## PROGETTO ESECUTIVO DI VARIANTE

**LINEA FERROVIARIA: ADRIATICA**  
**INTERVENTO: VARIANTE DI FALCONARA**  
**VARIANTE FOSSO DELLA LISCIA**

**VI21 - VIADOTTO ESINO DA PROG. 1+023,00 A PROG. 2+330,71**

**Integrazione al piano di sicurezza e coordinamento**

**Figura 2.3 – Stralcio della sezione longitudinale limitatamente alle pile P44, P45 e P46 - Progetto esecutivo di variante**

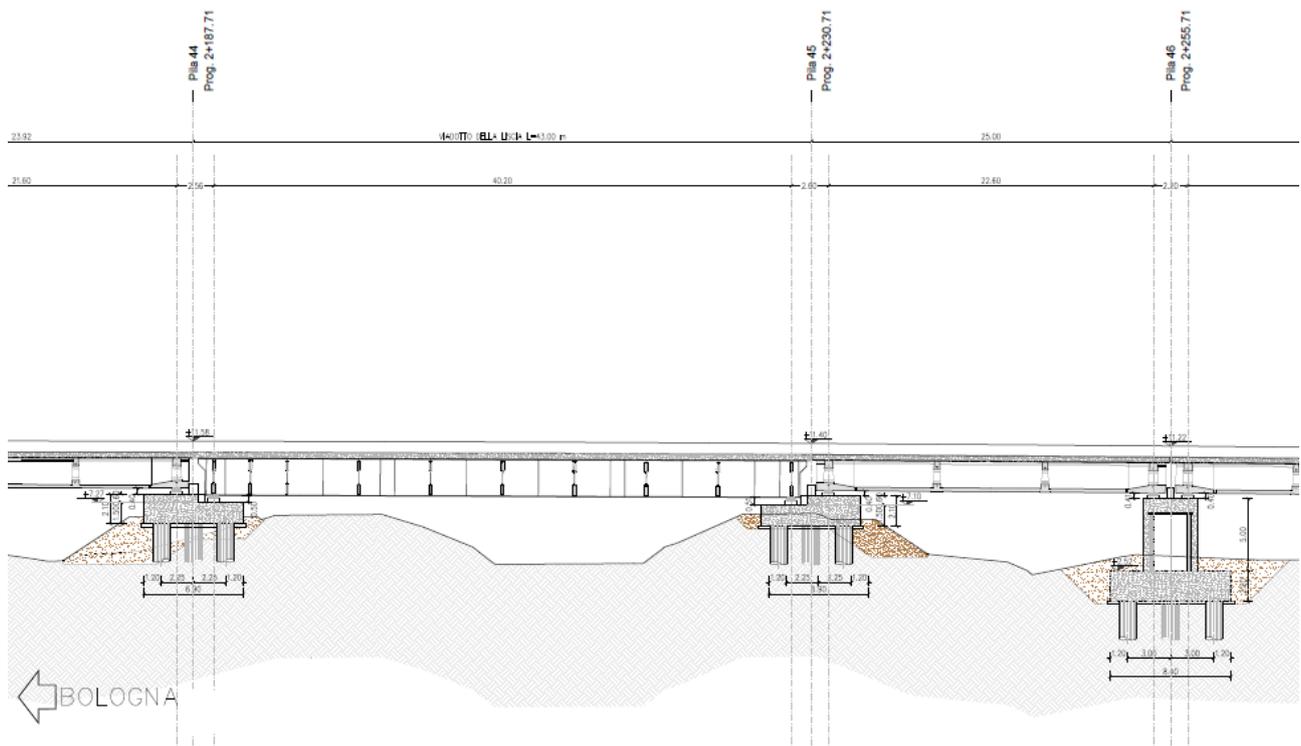
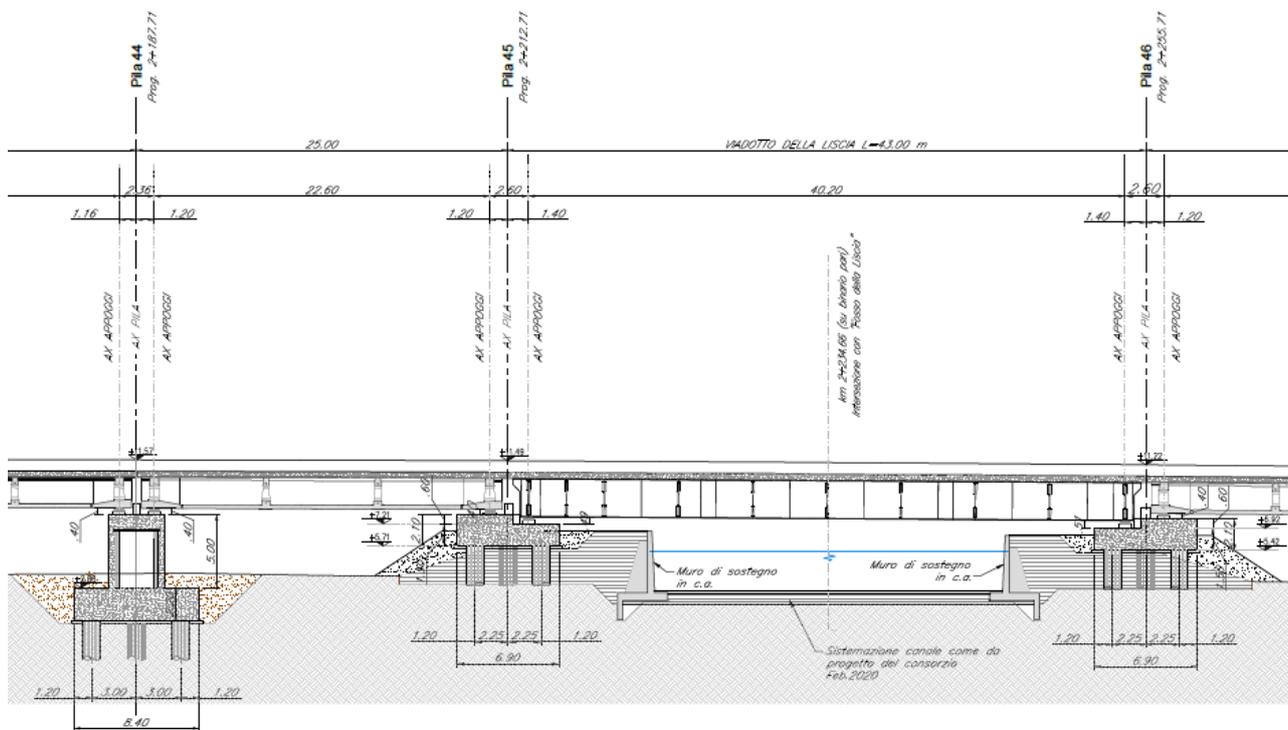
La configurazione del canale della Liscia definita nella perizia di variante risulta interferente con la pila P45 del viadotto Esino (VI21). Nel presente progetto di variante l'interferenza è stata risolta modificando il posizionamento della pila P45 dalla pk 2+230.71 alla pk 2.212.71 e lasciando invariata la posizione delle pile P44 e P46 rispetto a quanto già previsto nel Progetto Esecutivo ovvero, rispettivamente, pk 2+187.71 e pk 2+255.71. Lo spostamento della pila P45, lasciando invariata la posizione delle pile P44 e P46, comporta l'inversione tra la campata in struttura mista acciaio-calcestruzzo di luce 43,00 metri (misurata in asse pila) e la campata ordinaria con impalcato a 4 cassoncini in c.a.p di luce 25,00 metri (misurata in asse pila). Nel progetto esecutivo la campata in struttura mista acciaio-calcestruzzo di luce 43,00 metri (misurata in asse pila) risulta compresa tra le pile P44 e P45 invece nell'attuale progetto di variante risulta compresa tra le pile P45 e P46. Di seguito si riporta uno stralcio della sezione longitudinale, limitatamente alle pile P44, P45 e P46, sia relativo al progetto esecutivo (Figura 2.2) sia all'attuale progetto definitivo di variante (Figura 2.3).

La mutata configurazione geometrica del canale comporta la riorganizzazione delle pile P44, P45 e P46 e delle relative fondazioni, come di seguito riportato:

**Figura 2.4 – Pila P44: (a) sezione B-B; (b) pianta fondazioni a quota spiccato**

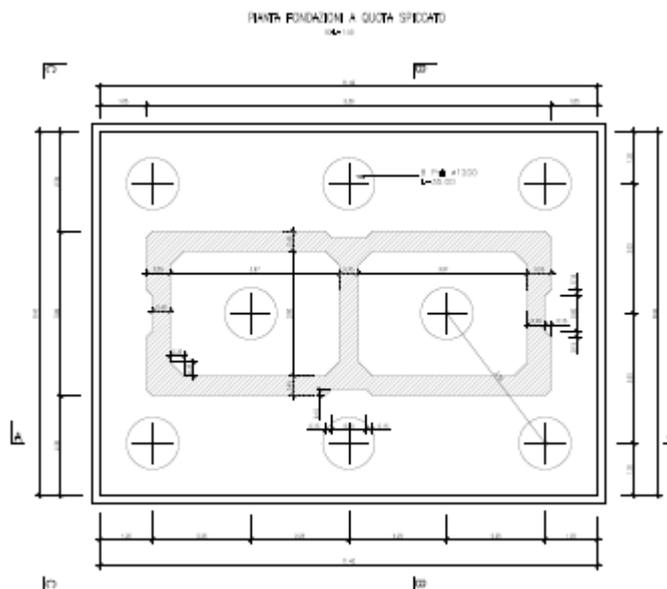
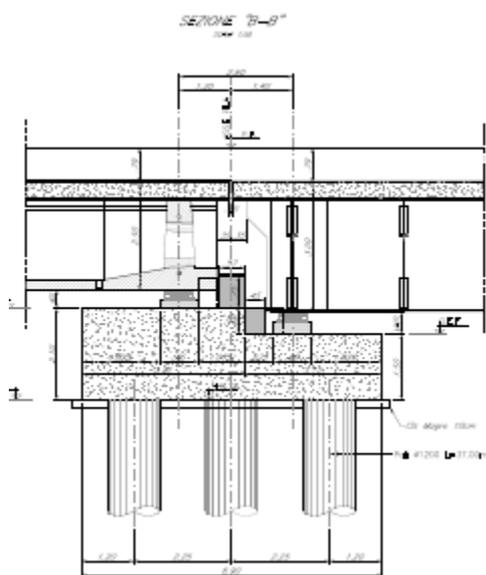
- la pila P44 è composta da un fusto con sezione anulare rettangolare **3,80 m x 9,30 m** di altezza **5,00 m** che spicca da un plinto di dimensioni **8,40 m x 11,40 m x 2,20 m** fondato su **8** pali di diametro **1,20 m** e di lunghezza **35,00 m** (Figura 2.4). La pila P44 risulta analoga alla pila P43, ovvero alla pila P46, del progetto esecutivo approvato;

**Figura 2.5 – Pila P45: (a) sezione B-B; (b) pianta fondazioni** Errore. L'origine riferimento non è stata trovata..

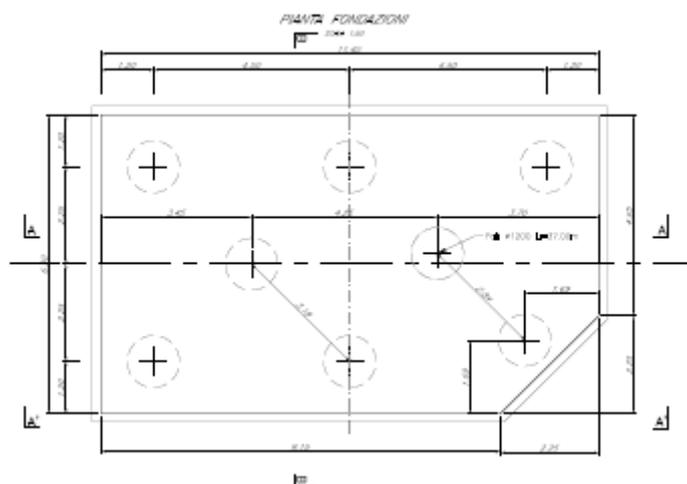
- le pile di transizione P45 e P46, ubicate in corrispondenza dell'attraversamento del "Canale della Liscia", hanno un plinto di dimensioni in pianta di **6,90 m x 11,40 m** realizzato a doppia altezza, con altezza minima **1,50 m** e massima **2,10 m**, per assicurare il corretto salto di quota fra i due impalcati all'intradosso. Il plinto si fonda su **8** pali di diametro **1,20 m** e di lunghezza **37,00 m**. In questo caso l'impalcato poggia direttamente sul plinto di fondazione (Figura 2.5). Le pile P45 e P46 risultano analoghe, rispettivamente, alle pile P44 e P45 del progetto esecutivo approvato.
